**ОБОЗНАЧЕНИЯ ШЕРОХОВАТОСТИ
ПОВЕРХНОСТЕЙ**

Изменение № 3 ГОСТ 2.309—73 Единая система конструкторской документации. Обозначения шероховатости поверхностей

ГОСТ
2.309—73*

Черт. 1

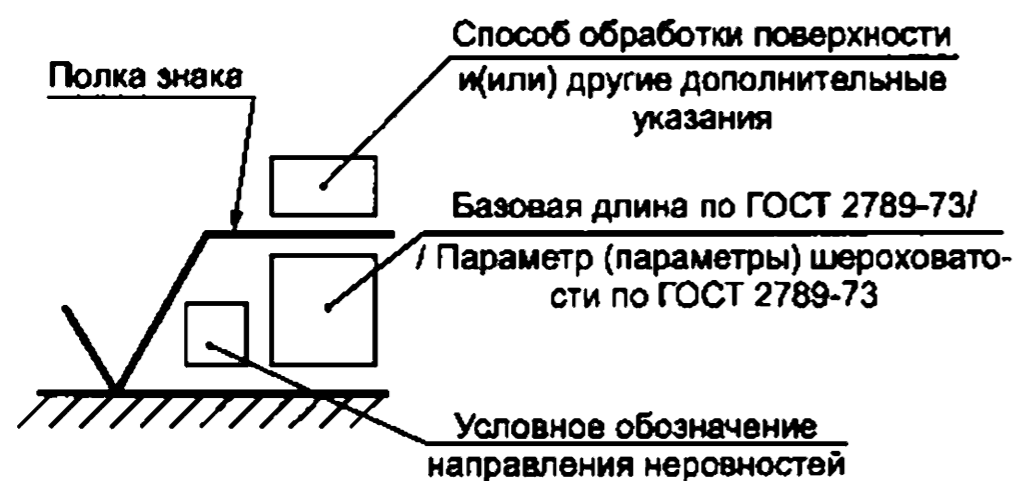
Пункт 1.2. Второй абзац изложить в новой редакции:

«При применении знака без указания параметра и способа обработки его изображают без полки»;

чертеж 1 заменить новым:

Черт. 4

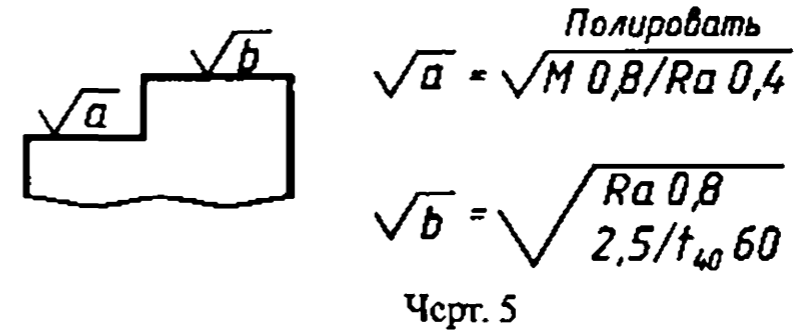
Пункт 1.11. Чертеж 4 заменить новым:

Черт. 7

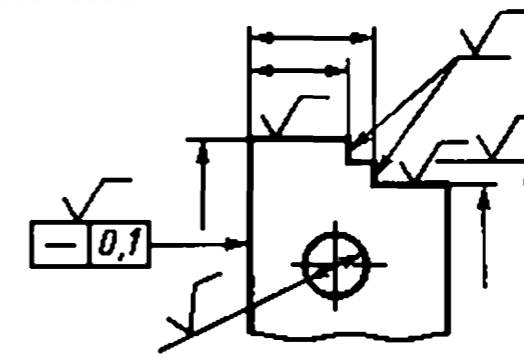
Пункт 2.1. Второй абзац изложить в новой редакции:

«Допускается при недостатке места располагать обозначение шероховатости на размерных линиях или на их продолжениях, на рамке допуска формы, а также разрывать выносную линию (черт. 7)»;
 чертеж 7 заменить новым:

Черт. 10

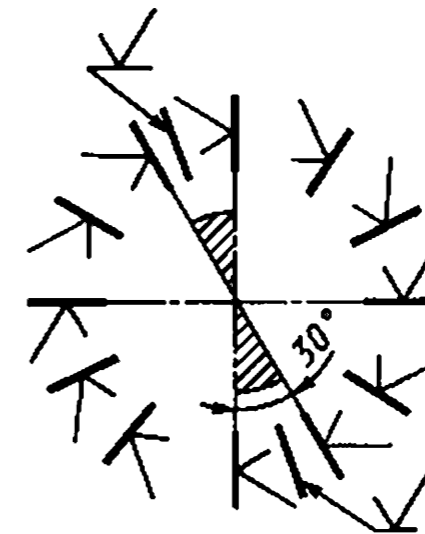
Пункт 2.4. Чертеж 10 заменить новым:

Черт. 12

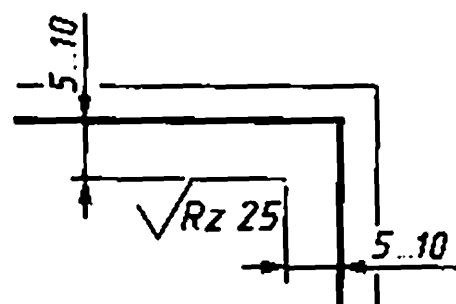
Пункт 2.6. Чертеж 12 заменить новым:

Черт. 14

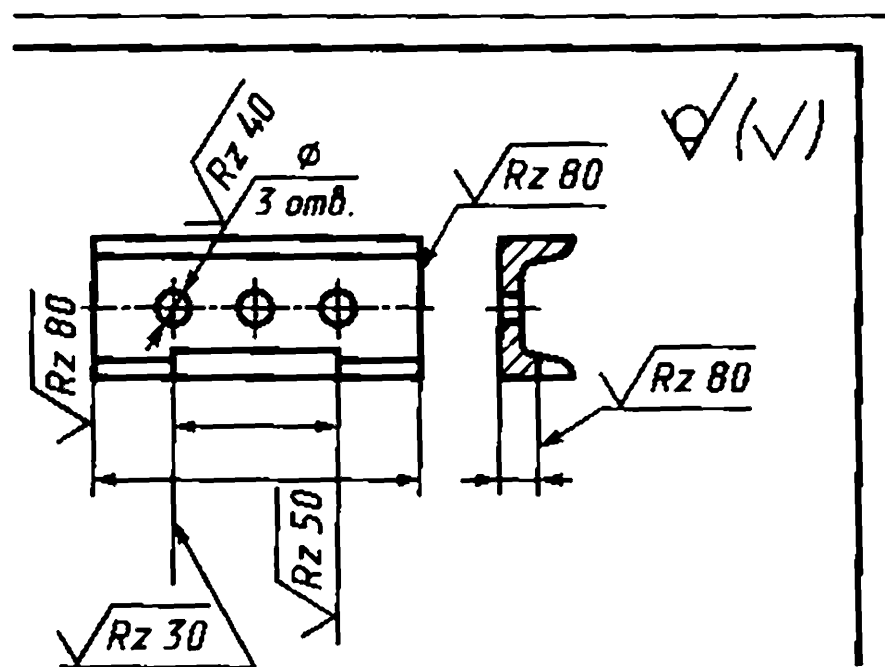
чертеж 14 заменить новым:
